Assunto: Consulta Pública – Central Fotovoltaica da Beira (269 MWP), e Linha Elétrica 220kv de Ligação à RESP

No âmbito da Consulta Pública da *Proposta de definição de âmbito da Central Solar Fotovoltaica da Beira vem a SPEA apresentar o seu parecer.*

Figura 1 – Áreas classificadas pelo seu valor ecológico na área do empreendimento.

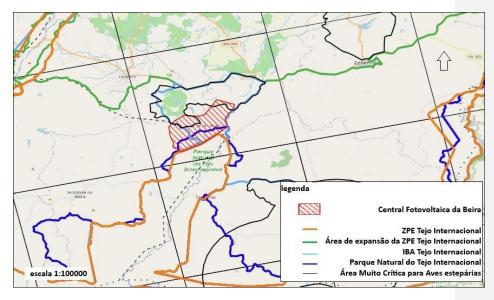
- a área encontra-se parcialmente sobreposta com o Parque Natural do Tejo Internacional, totalmente incluída na área de expansão da ZPE de Tejo Internacional, em grande parte sobreposta com a IBA do Tejo Internacional, (Fig. 1);

- a área de intervenção encontra-se sobreposta com as áreas críticas para estepárias para as linhas elétricas definida pelo ICNF e dentro da única quadrícula do Atlas da Aves nidificantes (Equipa Atlas, 2022) que tem registo de nidificação provável de sisão no Tejo Internacional. O sisão, *Tetrax tetrax* é uma espécie criticamente em Perigo (CR) segundo a Lista Vermelho das Aves de Portugal (Almeida J, Godinho C, Leitão D, Lopes RJ, 2022) (Fig. 1).

Figura 2 – Enquadramento da CFB no PNTI e suas tipologias do Plano de Ordenamento.

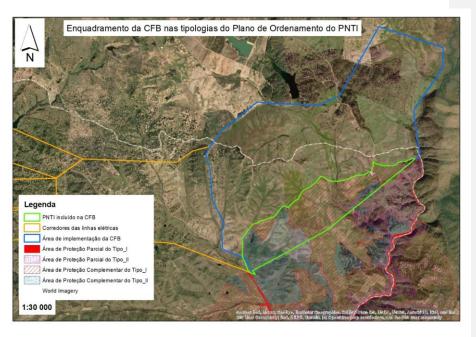
No Plano de Ordenamento do PNTI (Resolução do Conselho de Ministros n.º 176/2008, de 24 de novembro) são abrangidas as seguintes tipologias de proteção (Fig. 2).

- Cerca de 20,6% da área de implementação da CFB está inserida nos limites do Parque Natural do Tejo Internacional (PNTI), ou seja, 223,9 ha dos 1.089,2 ha da CFB estão dentro do PNTI.

- De acordo com o zonamento definido na Resolução do Conselho de Ministros n.º 176/2008, de 24 de novembro (RCM n.º 176/2008), a CFB abrange três tipologias sujeitas a regime de proteção:

- Área de Proteção Parcial do Tipo II (artigos 17.º e 18.º da RCM n.º 176/2008) cerca de 3,8 ha;
 - Área de Proteção Complementar do Tipo I (artigos 19.º e 20.º da RCM n.º 176/2008) - 145,6 ha;

- Área de Proteção Complementar do Tipo II (artigos 21.º e 22.º da RCM n.º 176/2008) 86,5 ha.
- De acordo com a alínea b) do n.º 1 do Artigo 10.º da Resolução do Conselho de Ministros n.º 176/2008, de 24 de novembro o parecer do ICNF é vinculativo.
